**CRITICITÀ DI CARATTERE STRUTTURALE OSSERVATE
SUL PROGETTO DEFINITIVO 2011
DEL PONTE A LUCE UNICA DA 3.300 M
PER L'ATTRAVERSAMENTO DELLO STRETTO DI MESSINA**

**ALCUNE OSSERVAZIONI E DOMANDE SOTTOPOSTE AL COMITATO SCIENTIFICO
DELLA STRETTO DI MESSINA S.P.A.**

*di Mario DE MIRANDA, Federico M. MAZZOLANI e Santi RIZZO
13 febbraio 2024*

Fig. 2.5

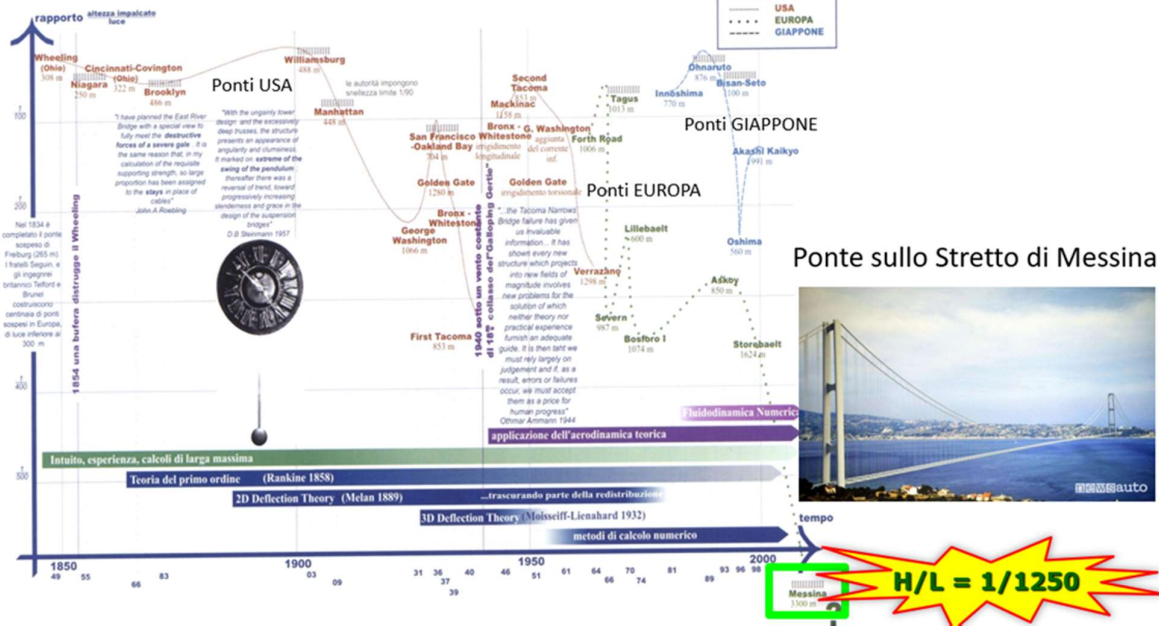
Il ponte che il Governo italiano ha deciso di attuare ha luce $L=3300$ m e snellezza pari a 1250 ($L = 3300$ m, $H = 2,635$ m). Rispetto alle caratteristiche del più lungo ponte stradale e ferroviario fino ad oggi costruito, questo ponte avrebbe quindi una luce superiore di oltre due volte ($3300/1408$) ed una snellezza 4,8 volte superiore ($1250/256$). (Fig. 2.5).

Per rendersi conto dell'improprietà di questa soluzione, basta guardare il grafico di Fig. 2.6, che mostra la crescita della luce dei ponti dal 1931 ad oggi, cioè da quando si è superato il chilometro di luce con il Washington bridge di New York. Si vedono due curve di crescita distinte fra i ponti solo stradali e quelli anche ferroviari. Si osserva che la crescita dei ponti stradali negli ultimi anni si è stabilizzata intorno ai 2 km circa, mentre quella dei ponti anche ferroviari è arrivata negli ultimi anni a circa 1,4 km. I diagrammi mostrano che entrambe le crescite sono avvenute in maniera abbastanza graduale.

Per queste ragioni questa soluzione si considera improponibile per un elevato rischio di difficile quantificazione. Una crescita così abnorme si potrebbe giustificare solo se ci fosse stata nel frattempo una "rivoluzione" nei materiali da costruzione, ma questo oggi non si è verificato.

Fig. 2.6

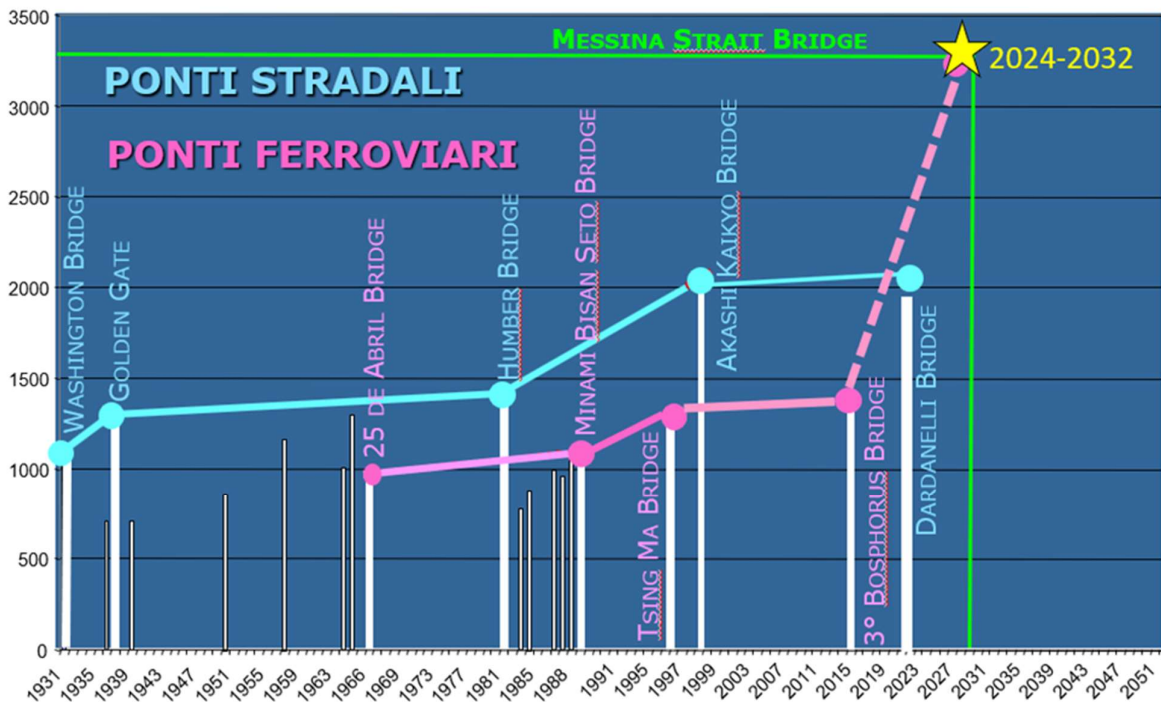
Invece, la promessa dell'attuale Ministro delle Infrastrutture di predisporre il progetto esecutivo di un ponte con una luce di 3300 metri nel 2024 ed inaugurarlo nel 2032 corrisponderebbe ad una crescita che, come mostra il diagramma di Fig. 2.6, avrebbe un'impennata ad andamento iperbolico, crescita che non ha mai trovato riscontro nell'evoluzione dei ponti. L'impennata della curva è impressionante e non è sostenuta da nessuna considerazione tecnica che la possa giustificare.

Fig. 3.4 - Profilo dell'impalcato, in scala alterata, al transito dei treni. Elaborato PS0001.

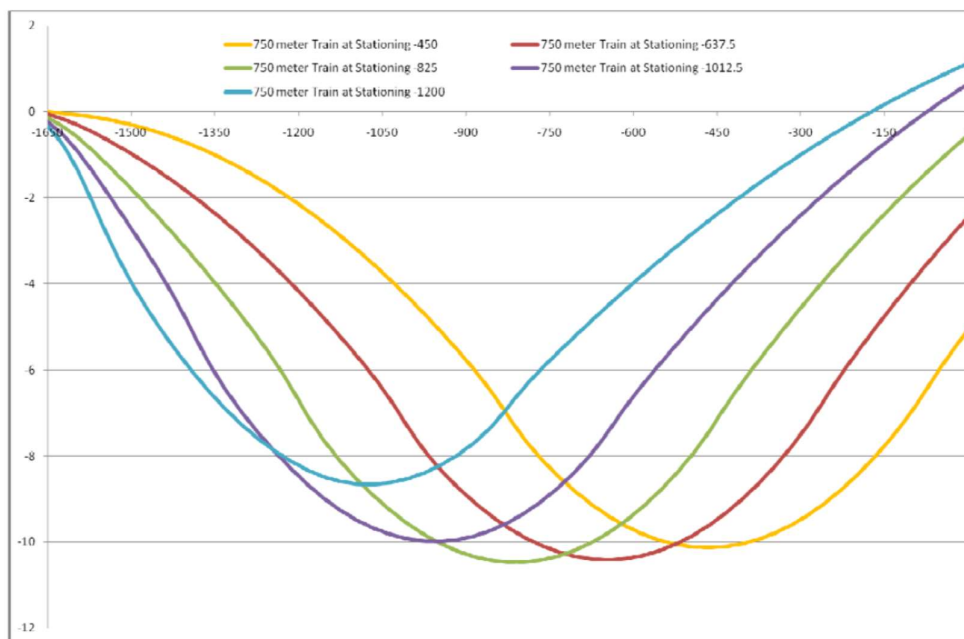
○ **Lo spostamento massimo verticale per il transito dei treni risulta pari a: 10.50 m**, secondo la fig. 2.1 del documento n. PS0001 - *Serviceability Checks*, valore elevatissimo in assoluto e inusuale in opere di ingegneria civile, che corrisponde, per dare un riscontro fisico ben individuabile, all'altezza di una palazzina di tre piani.

Su una lunghezza di inflessione di 1650 m, ossia metà luce, come indicato in Fig. 3.4 per “Stationing 825”, corrisponde un rapporto $f/L = 1/157$, che risulta ben quattro volte maggiore del limite stabilito da RFI e da tutte le normative del mondo, pari a $1/600$.

La differenza di quattro volte tra la deformabilità della luce unica ed il valore di normativa appare molto elevata, anche considerando che le normative ammettono oggi di rilassare un po' tali valori per le luci maggiori, e non risultano evidenti chiare giustificazioni nella documentazione di progetto disponibile che tale macroscopico superamento della normativa sia accettabile.

D.2 - Si richiede al Comitato Scientifico se può confermare i valori degli spostamenti rilevati e se essi possano essere considerati accettabili.

Fig. 3.5 - Profilo della travata deformata trasversalmente per effetto della componente media, ossia senza raffiche, dell'azione del vento.

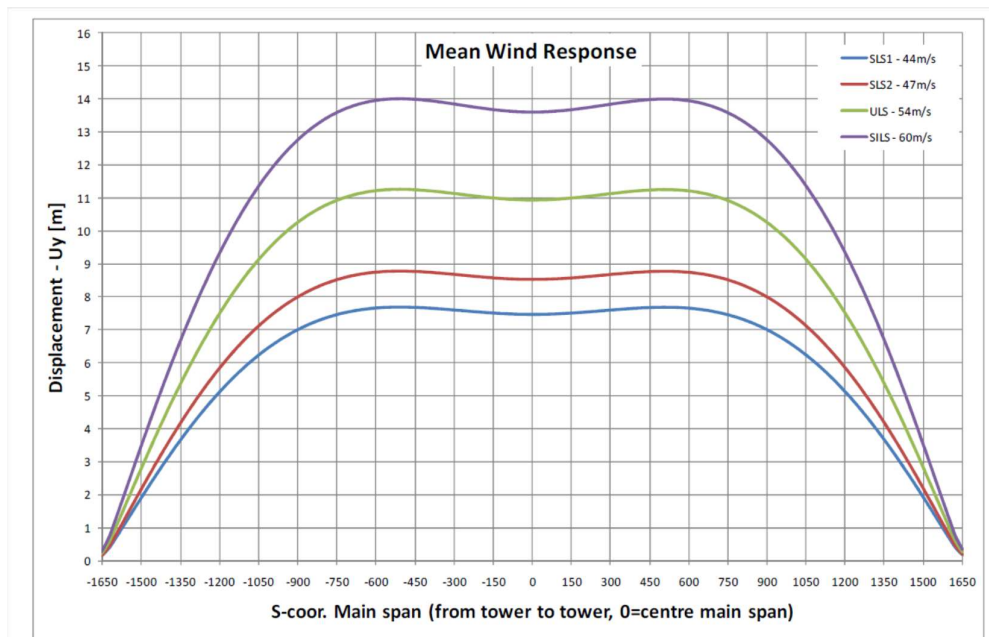
o Lo spostamento trasversale per il vento in servizio risulta anch'essa di circa **10.50m**, sommando il valore per la componente uniforme della spinta del vento, pari a 7.50 m, e quella per vento turbolento, variabile nel tempo, pari a circa 3,0 m (fig. 3.5, SLS1, come riportato nelle fig. 5.4 e 5.11 di PB0038-*Aerodynamic Calculation, Buffeting*); tale valore corrisponde, per averne un'idea fisica, alla larghezza di tre corsie di marcia.

A tali valori, come si rileva dall'esame del diagramma degli spostamenti, corrisponde una inclinazione nel piano orizzontale pari a: $\sim 1.8\% [(3\text{m}/230\text{m}) \cdot (10.50/7.50)]$ che risulta molto maggiore del limite stabilito da RFI e altre normative, pari allo 0.35%.

D.4 - Trattandosi di valori molto elevati e che destano qualche preoccupazione, si chiede al Comitato Scientifico se tali valori di spostamenti e inclinazione possono essere considerati come accettabili.

Fig. 3.7 - Sezione trasversale dell'impalcato a luce unica deformata per torsione, disegnata in scala con la rotazione del 4.4% della combinazione di carico n. 4.

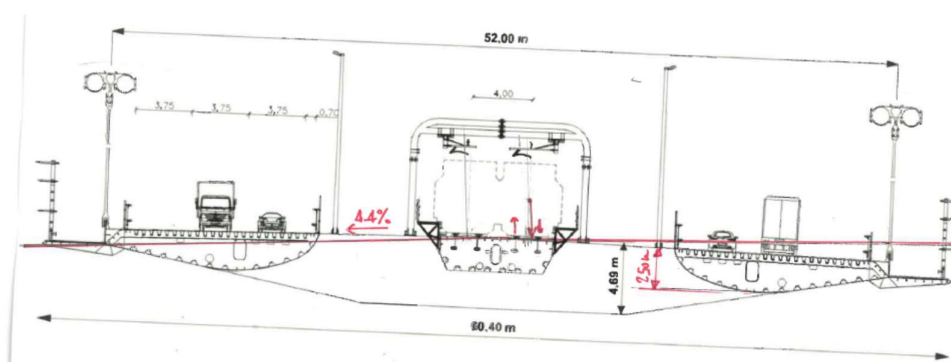
I valori prima segnalati sopra risultano molto elevati ed inconsueti, che suscitano anch'essi una serie di perplessità nei confronti della possibilità di un transito sicuro di convogli ferroviari lanciati a velocità di 120 km/h, la velocità prevista sul ponte dalle attuali Specifiche contrattuali, di valore ridotto rispetto a quello fissato nelle Specifiche del 2006, pari a 130 km/h.

Si registra cioè come l'elevata inclinazione trasversale del binario può ridurre significativamente la stabilità del treno nei confronti del deragliamento e del ribaltamento, in quanto essa provoca uno spostamento trasversale del baricentro delle carrozze, distante circa due metri dal piano del ferro, ed un conseguente momento ribaltante, come illustrato in Fig. 3.7.

D.5 – Si chiede pertanto al Comitato Scientifico se ritiene accettabili tali valori di inclinazioni trasversali, molto superiori a quelli normalmente accettati, e possibilmente di verificare e confermare se tali pendenze, insieme alle eccentricità dei carichi nei vagoni previste dalle NTC2008, siano state considerate nel calcolo della sicurezza al ribaltamento dei treni.

Fig. 4.1 – Sezione dell'impalcato, Progetto Definitivo 2011 – Elaborato PG0004

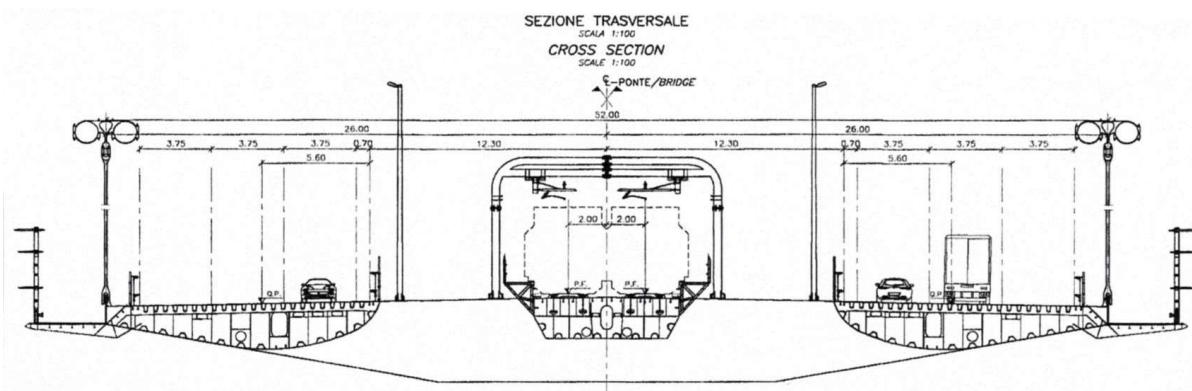
La soluzione proposta, di inserimento di schermi traforati tra i cassoni d'impalcato stradali e ferroviario, a parte la attuale assenza di un progetto e la difficoltà della sua realizzazione in similitudine aerodinamica nel passaggio dal prototipo al modello, non compromette o deteriora il funzionamento di *impalcato multi-box ventilato* del PD 2011, Fig. 4.1?

Inoltre, considerato che l'introduzione ipotizzata di tali schermi forati tra i cassoni produrrà un disegno di sezione trasversale di impalcato significativamente differente rispetto a quella del PD 2011, con variazioni dei coefficienti di resistenza che determinano le azioni orizzontali sull'impalcato e quindi la risposta e il dimensionamento strutturale, non sarà conseguentemente necessario riprogrammare e rifare l'intera campagna di prove sull'impalcato?

Figura 6 Disposizione di smorzatori a massa accordata sulla torre. A sinistra: **installazione di 16 TMD per torre a livello del secondo traverso**. A destra: **vista laterale e posteriore di un singolo TMD**.

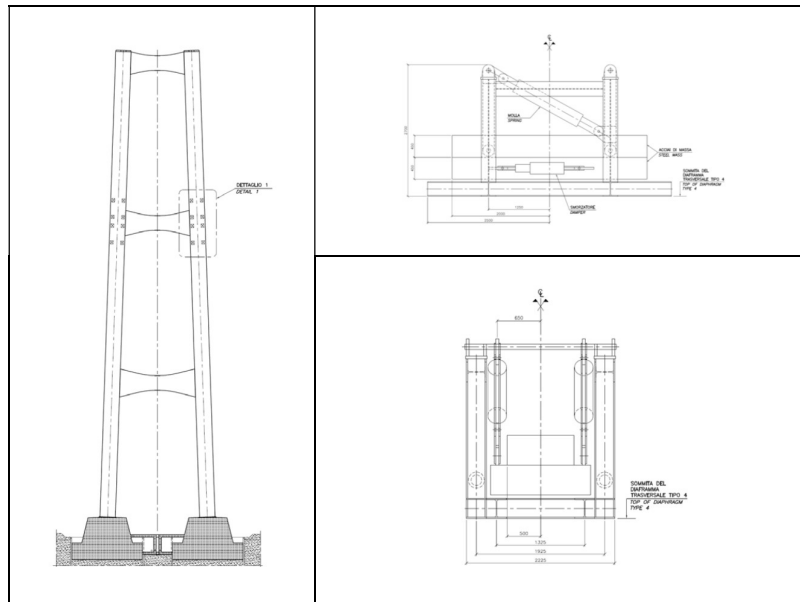
Anche queste prove hanno pertanto individuato il manifestarsi del fenomeno di instabilità aerodinamica di *vortex shedding* nel modello della Torre a scala Froude 1:200, con forti vibrazioni, tali da dover ipotizzare la necessità di progettare ed installare ben 16 smorzatori per ciascuna Torre, e di dover testare – ancora una volta in sede di Progetto Esecutivo! – un ulteriore e nuovo modello a scala 1:100. Si chiede pertanto al Comitato Scientifico:

La criticità di *vortex shedding* osservata dagli sperimentatori non richiederebbe forse una approfondita rielaborazione – in sede di Progetto Definitivo – del disegno delle Torri, atta ad eliminare la stessa criticità?

Come si pensa di accordare i dispositivi TMD alle molteplici frequenze di vibrazione della Torre?
